新竹縣政府工程查核代表照片表

工程名稱：新竹縣竹東鎮仁愛立體停車場興建工程

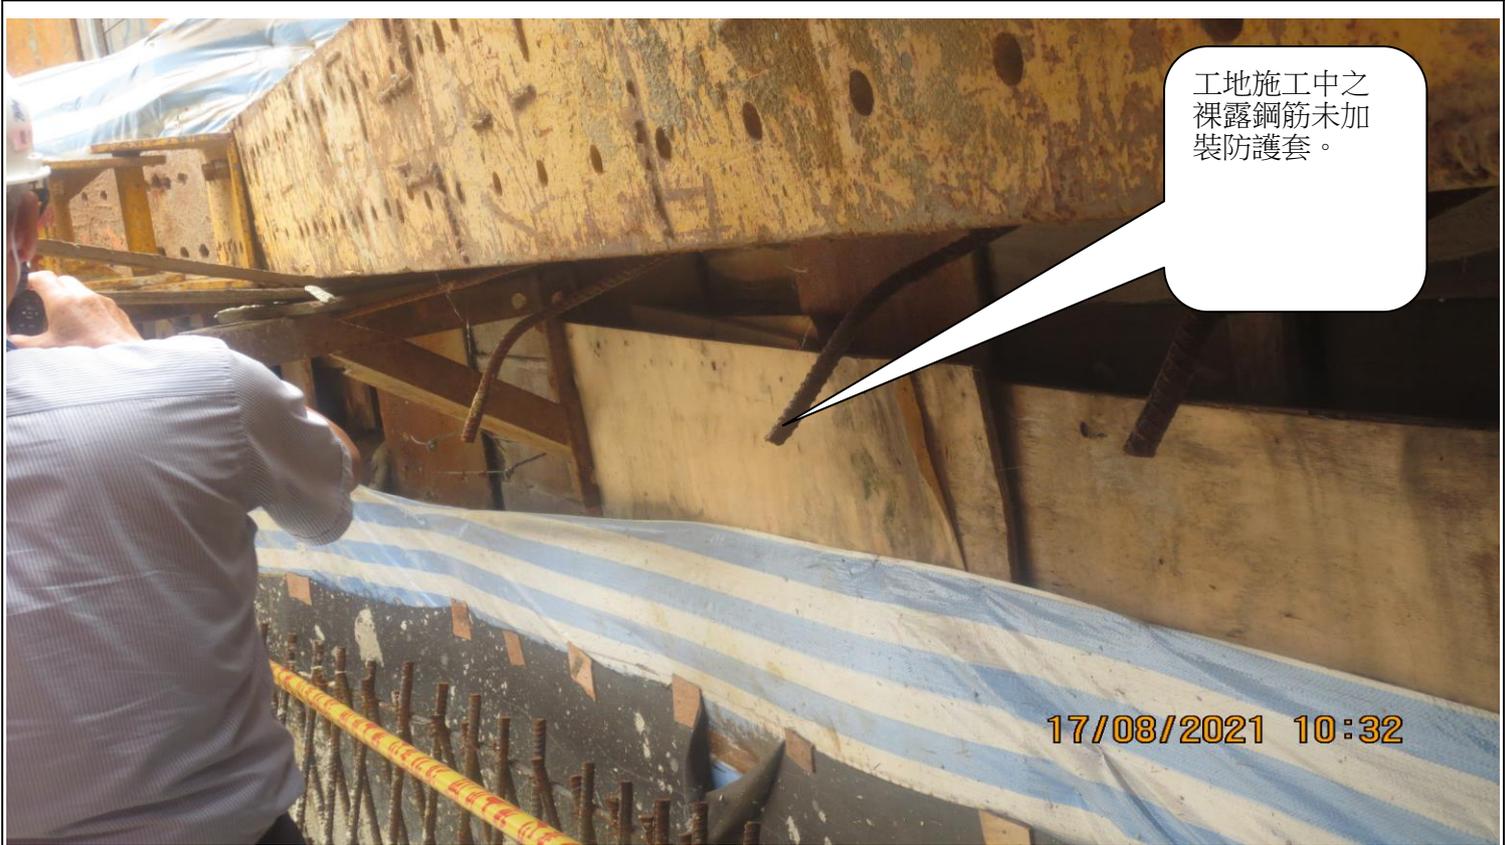
工程告示牌內容未符合規定，如專任工程人員聯絡方式未留手機，未符合規定。
